## Verslag 18.1438-12

### Byblos

Renovatie voorgevel  
Koning Ridderdijk 40  
8434 Westende (BE)  
Nummer: 18.1438-12  
Datum: 31 mei 2024 10:00

verslag van plaatsbezoek ABG 24/05 en werfvergadering 31/05

inkeping epdm noodspuwers

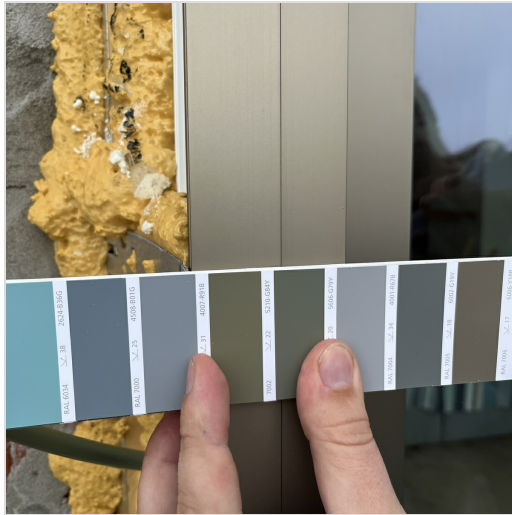
noodspuwers (x2) voorzien **verdoken** balkonfront V10 voorzien  
spuwers 50 mm hoger plaatsen dan afvoeren  
Boringen werden uitgevoerd.

**Inkeping maken in geplaatste dichting!**
